Place des Moines
un bien commun
et un lieu sensible

À aménager
ou à ménager?

Dossier documentaire

PLACE DES MOINES - Projet retenu

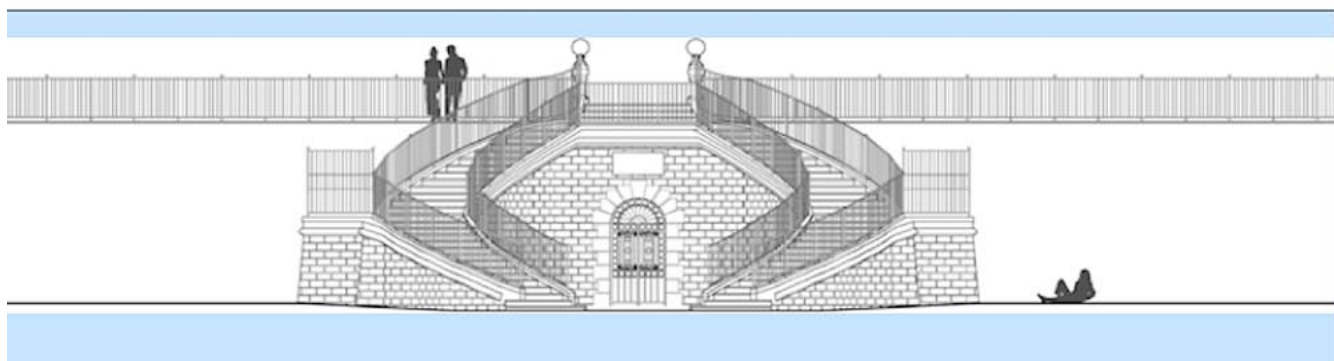
Parmi les propositions principalement retenues, on notera la suppression du trottoir afin que le boulevard soit au niveau altimétrique de la place et la suppression des parapets côté poste, la réalisation d'un emmarchement au pied duquel sera érigé une balustrade de protection en métal avec barres horizontales, la suppression du parapet béton de l'escalier monumental remplacé par le même type de protection que la place, le rappel au sol des fondations de l'abbaye, l'implantation d'une borne fontaine, la création d'un parking au nombre de places identiques au maximum à la capacité actuelle du boulevard qui puisse également être accessible pour les manifestations, la plantation d'une rangée d'arbres à hautes tiges, la mise en place d'un sol si possible absorbant et résistant, un éclairage dirigé vers le bas, l'implantation de bornes électriques enterrées.

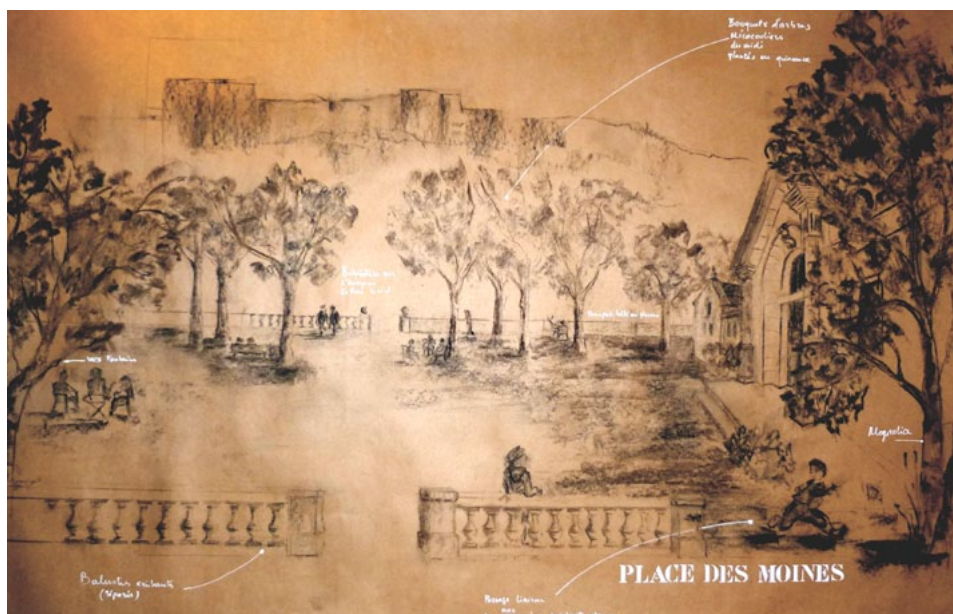
C'est seulement en août 2019, dans le bulletin municipal que les habitants de Saint-Antonin ont découvert le contenu du projet de la place des Moines. Ce qui me frappe, c'est d'abord la manière dont ce projet a été mené. D'une part, la municipalité n'a organisé qu'une seule réunion publique, le 27 juin 2016, qui a rassemblé une petite trentaine de personnes. D'autre part, je déplore que certaines préconisations exprimées par Franck Boyer (architecte mandaté pour la réalisation du diagnostic) n'aient pas été prises en compte telles que l'étendue de la zone d'étude /1, la question des fouilles archéologiques /2 et le travail de concertation avec les habitants /3. Ces manquements expliquent en partie le résultat controversé de ce projet : une place aseptisée qui nie l'identité des lieux.

Ce nouvel espace tient davantage d'un non-lieu de périphérie urbaine que de l'histoire thermique de Saint-Antonin. Ainsi donc disparaît à la fois sa cohérence et sa poésie de belvédère, l'Aveyron et les berges ne se dévoilant qu'au dernier moment, créant un effet de surprise. Conserver cet effet participe du plaisir de la découverte, tout n'est pas donné tout de suite... ! Hélas, le projet de la municipalité préfère des installations fonctionnelles comme les linéaires de barrières métalliques, préfère

la transparence au dévoilement. Curieusement, les gradins, imaginés pour admirer la vue, manquent leur objet. C'est un paysage mutilé par des barreaux que nous sommes invités à contempler... l'été, assis sous un soleil de plomb. Car d'ombre, il n'y a pas puisque ces gradins occupent une grande partie de la zone de plantation autorisée par la DRAC/4. Côté route, les potelets en métal qui remplacent les balustres servent aussi cette volonté de transparence, de la vue immédiate, donnée, sans surprise. C'est pourquoi le stationnement en ligne qui longe la place est supprimé à la faveur d'un parking « en bataille » au pied du magnolia, pénétrant la place tout proche de l'entrée principale de l'édifice des anciens thermes, c'est-à-dire exactement au-dessus des vestiges du chevet de l'abbaye enfouie. Il en résulte un espace « abstrait » sans frontière ni seuil d'entrée qui confond la route avec la place, fidèle aux principes de fluidité et d'osmose chers aux aménageurs modernes.
